# 变更后:

地下室一层平面图

- 变化1: Y-E/1~Y-D交Z-19~Z-23轴坡道增设盖板, 导致面积增加22.238平方米。
- 变化2: D-W~Y-D交Z-23轴排风机房及楼梯取消, 墙体往Y-1轴方向位移2.7米, 导致面积减少20.785平方米。
- 变化3: Z-V交Z-23轴楼梯往Z-A轴方向位移2.45米, 并延伸出地面2.55米形成室外梯, 导致面积增加2.295平方米。
- 变化4: Z-U~Z-A交Z-23轴外形改变, 导致面积增加67.583平方米。
- 变化5: Z-K~Z-A交Z-1~Z-10轴区域取消生活水泵房, 增设走道, 值班室, 充电桩配电房; 消防水池, 消防水泵房, 排风机房所在位置及外观改变。
- 变化6: Z-A交Z-1轴墙体外形改变, 导致面积增加1.689平方米。
- 变化7: Y-A/2~Z-A交D-5~Z-1轴增设坡道, 墙体外形改变, 导致面积减少1.414平方米。
- 变化8: Y-A/2~D-A交D-5轴有线电视机房、电讯机房取消。
- 变化9: Y-A/2~Y-B交Y-1/01~Y-1轴区域功能及墙体开门改变。
- 变化10: Y-A/2~Y-B交Y-1/01轴楼梯外墙增厚并往Z-A轴方向延伸出地面7.00米形成室外梯, 导致面积增加23.292平方米。
- 变化11: Y-5~Y-7交Y-E/1轴简易洗手间取消, 扩散室及消毒通道墙体改变。
- 变化12: Z-W~Z-F交D-5~Z-1轴坡道下方区域四周墙体封堵, 在坡道下方形成结构空腔, 面积减少52.359平方米。
- 变化13: 增设电梯、电梯厅及配电间。
- 变化14: 车位位置和个数产生变化, 变化后普通车位82个, 微型车位16个。
- 变化15: 结构柱剪力墙结建不一致, 导致现场与审批图不一致。

二层平面图

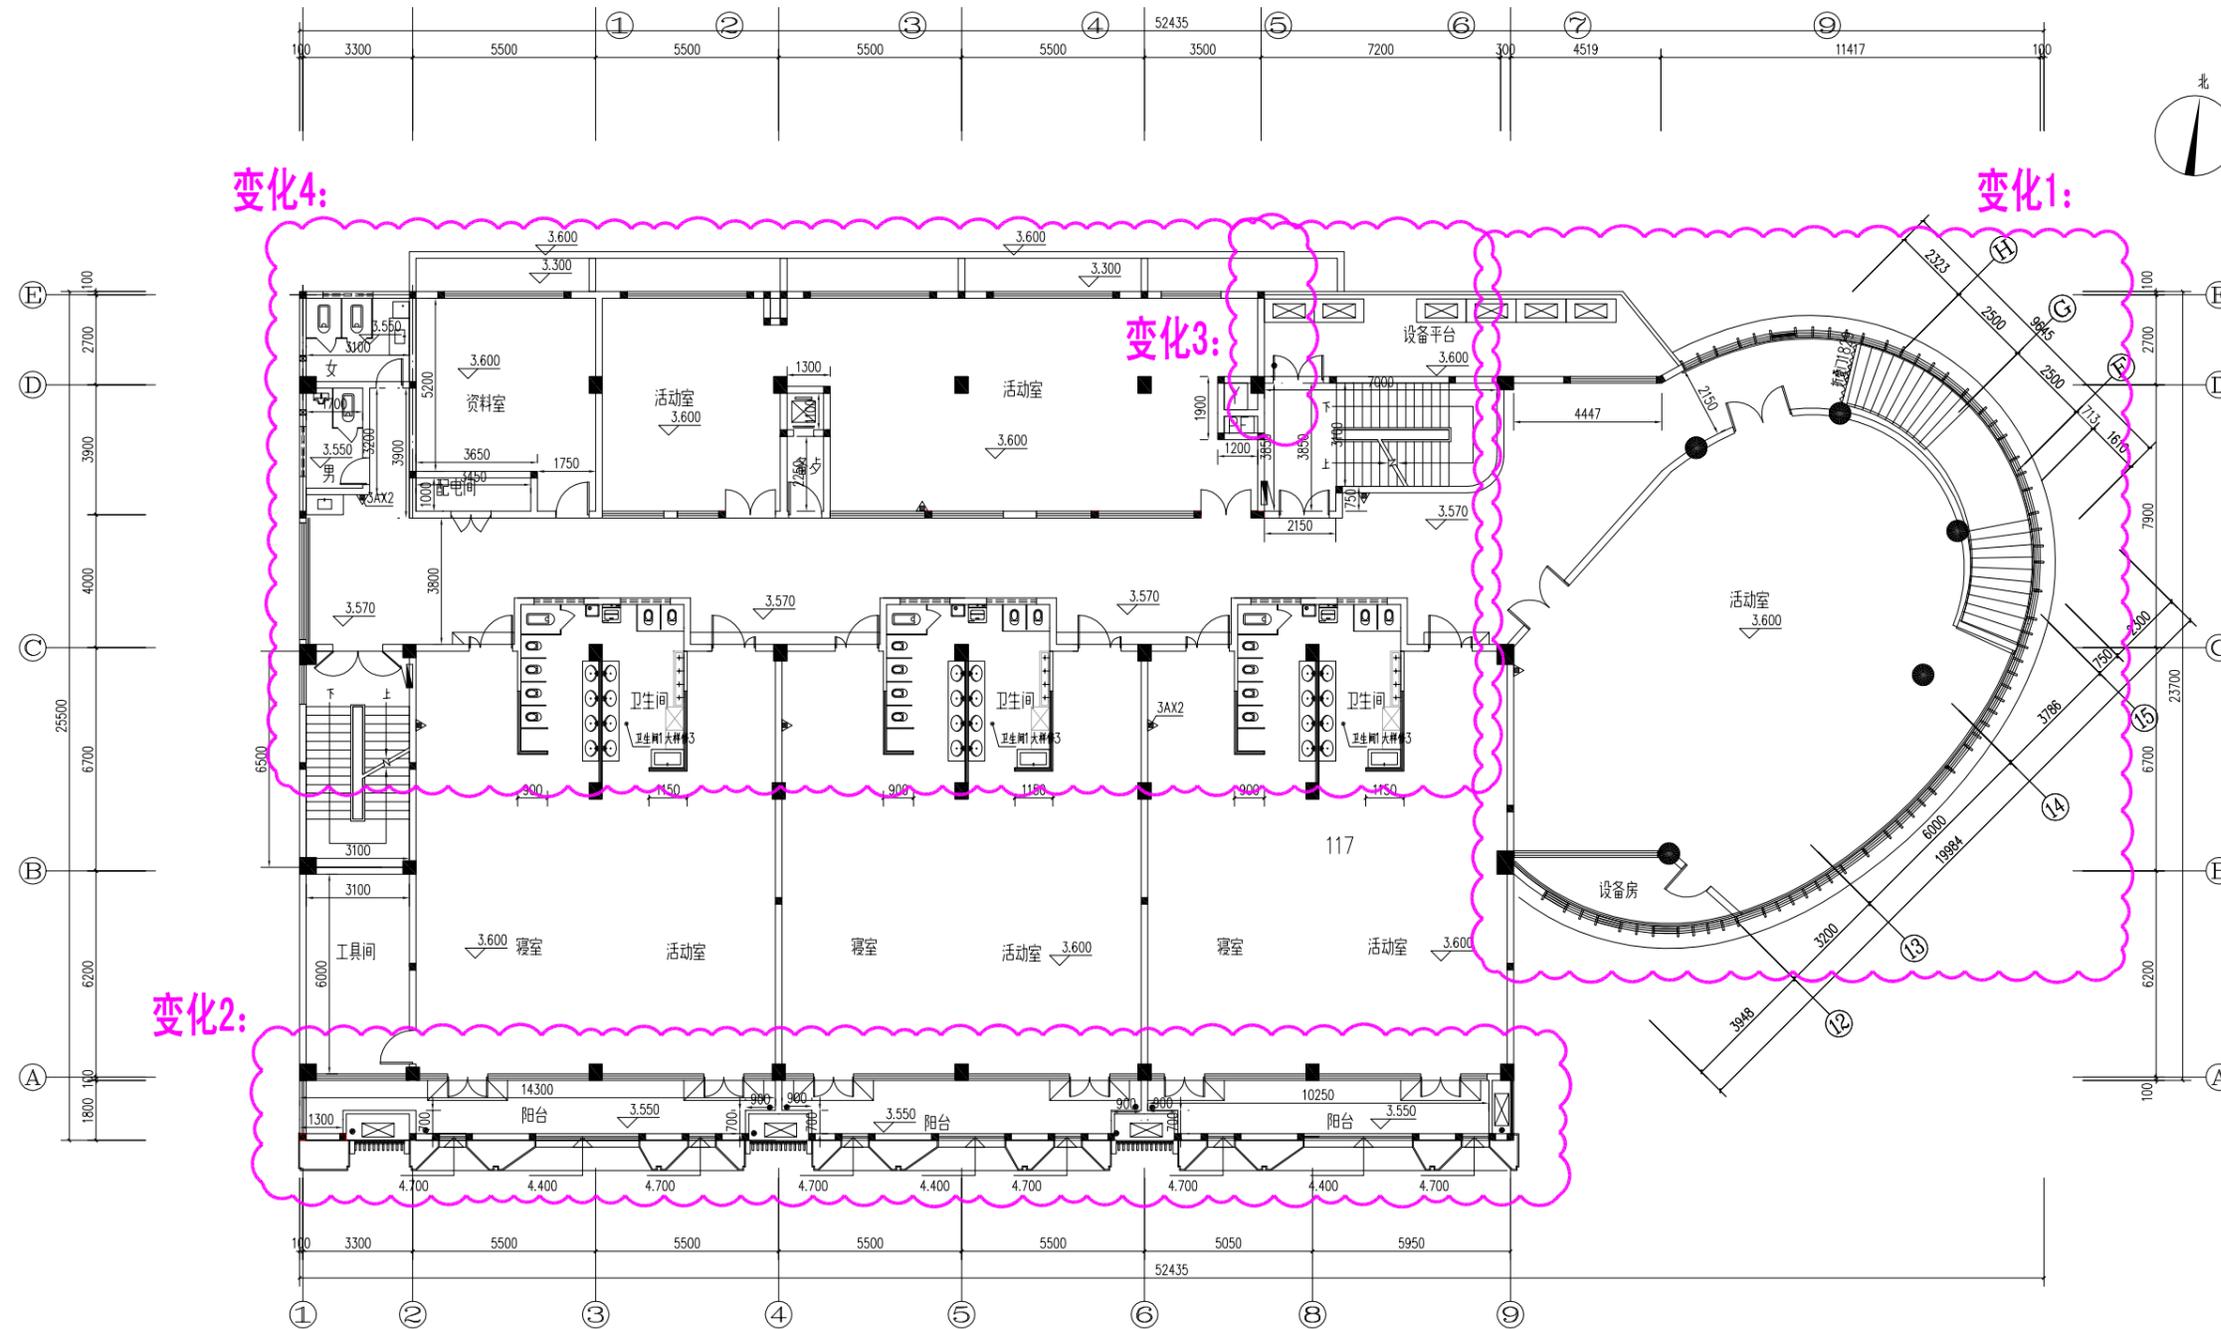
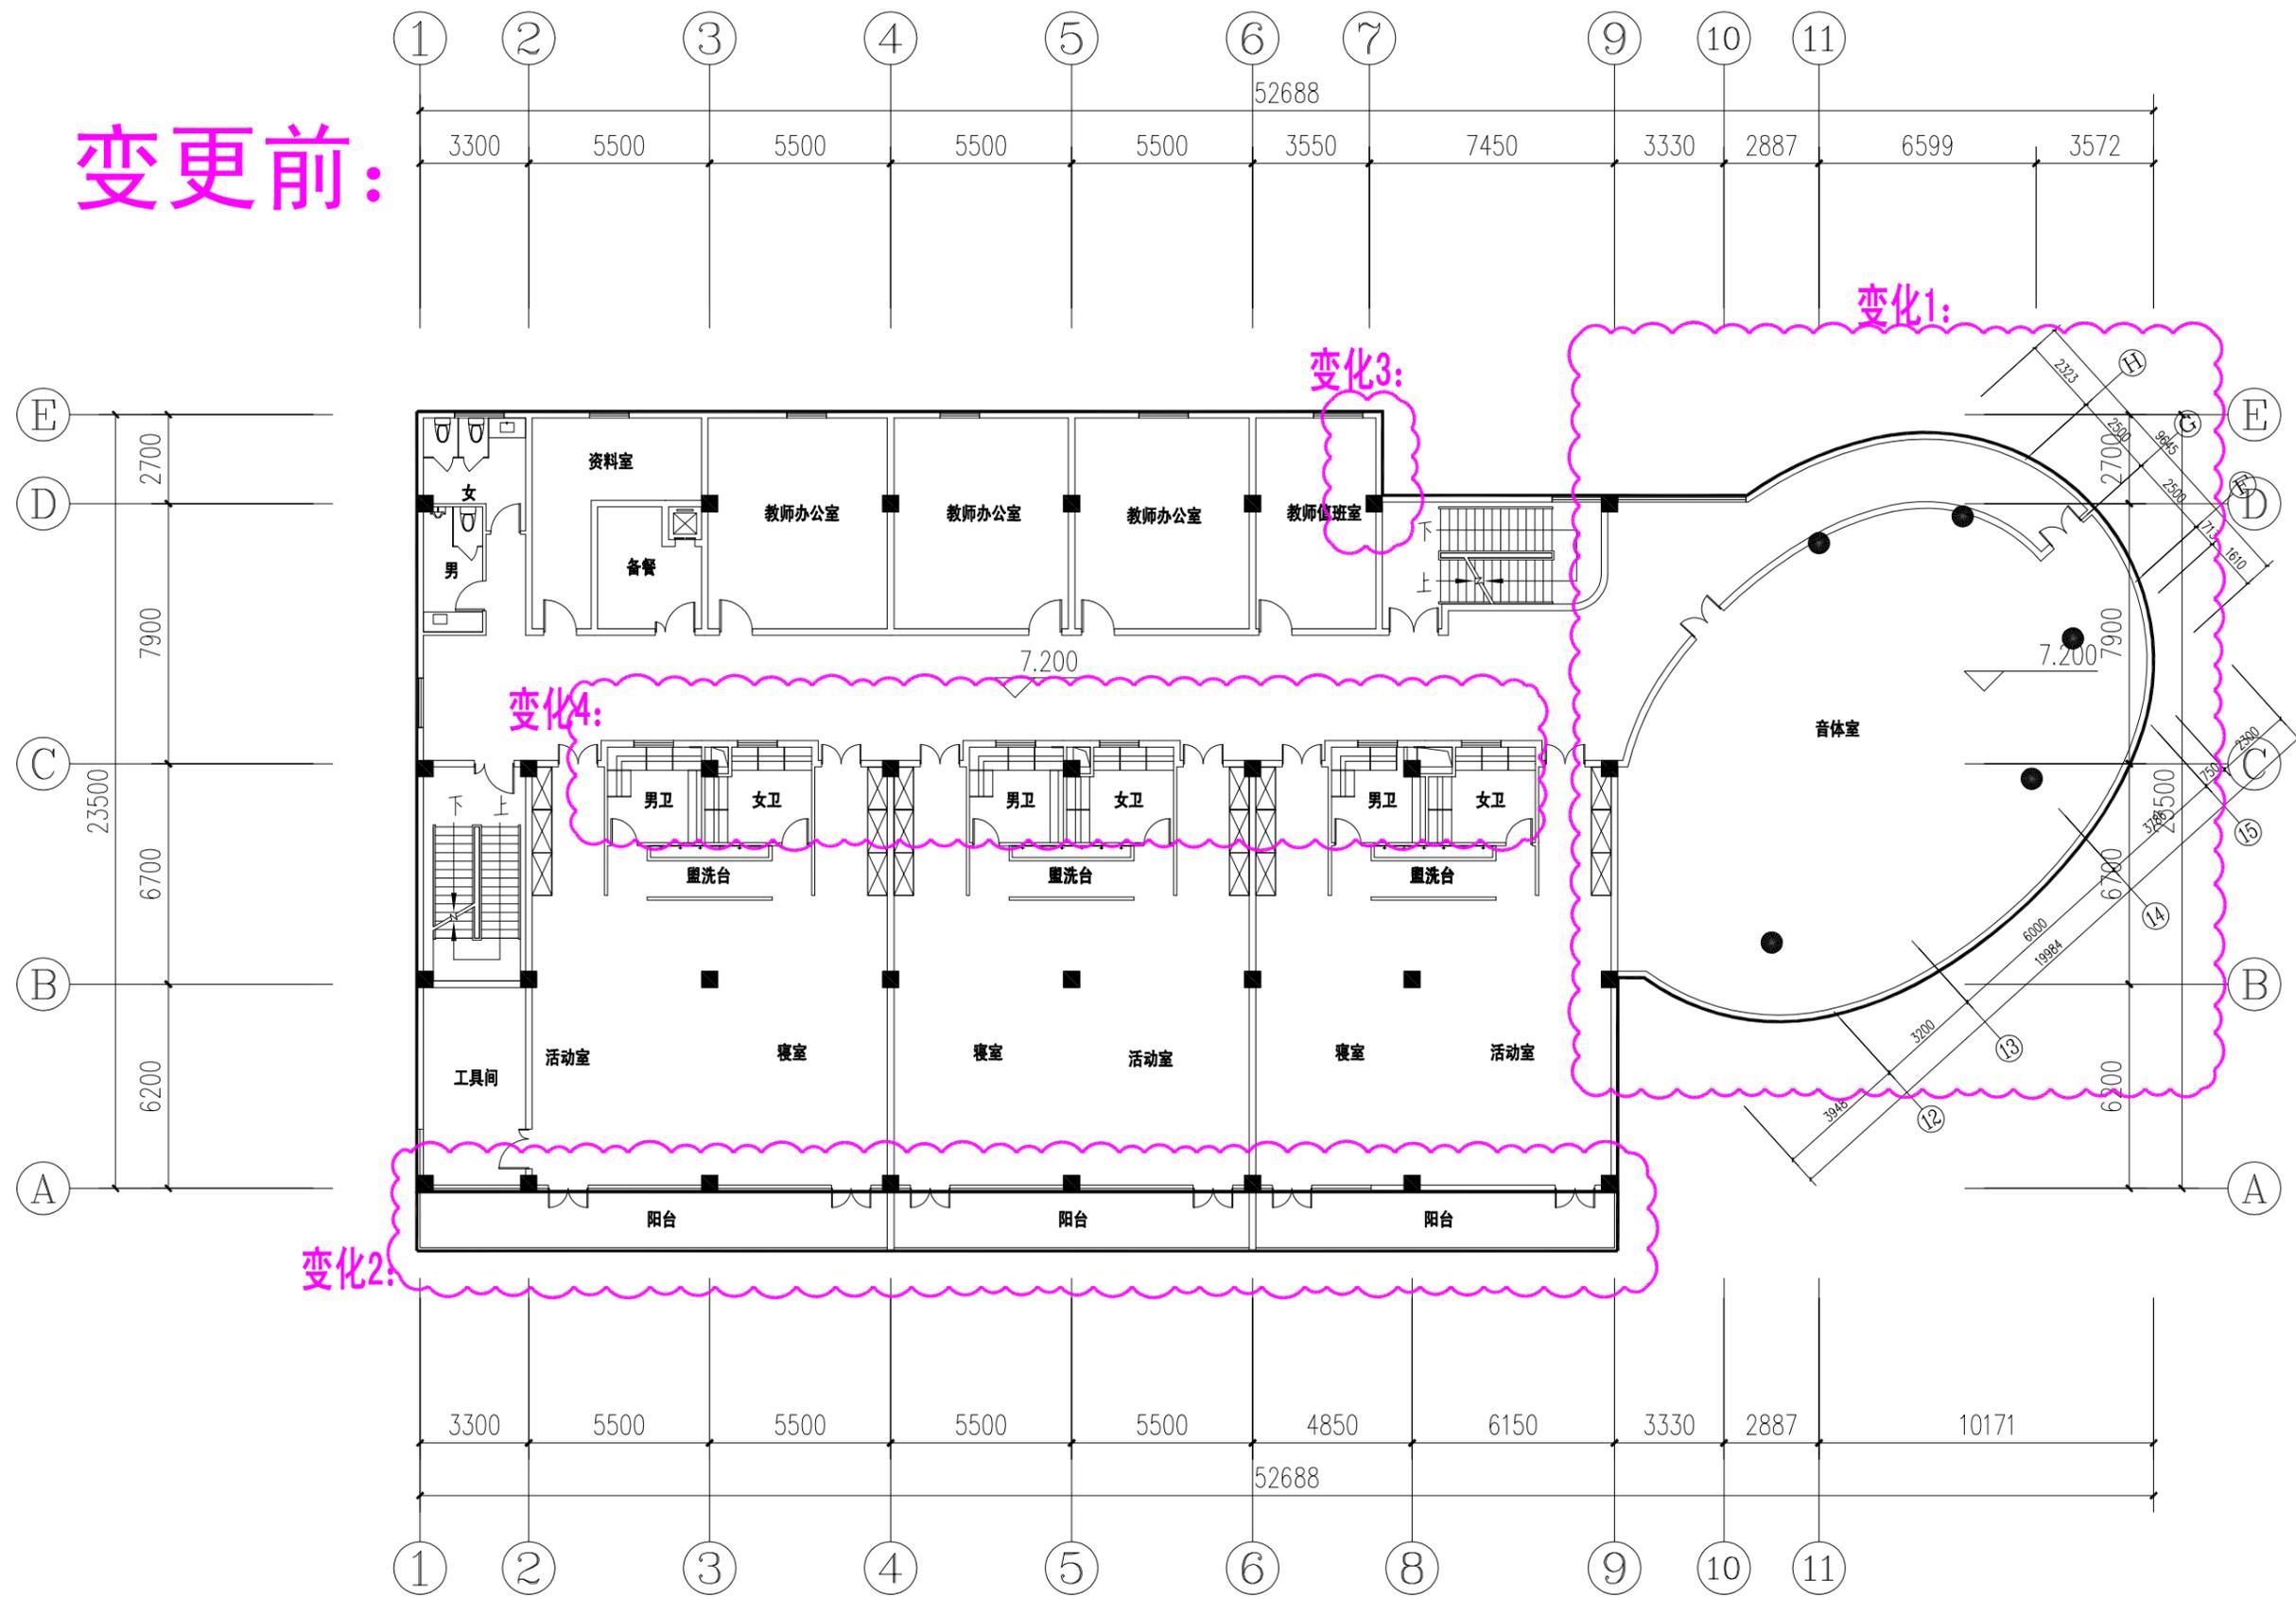
结构与建筑施工图不一致，导致柱位与审批图不一致。

变化1：圆弧尺寸变化，导致面积减少1.701平方米。

变化2：A轴南侧1.8米交2、4、6、9轴增设空调板，导致面积减少2.785平方米。

变化3：D~E交7轴墙体往1轴方向移0.35米，导致面积减少0.893平方米。

变化4：二次装修，内部开间布局及功能调整。
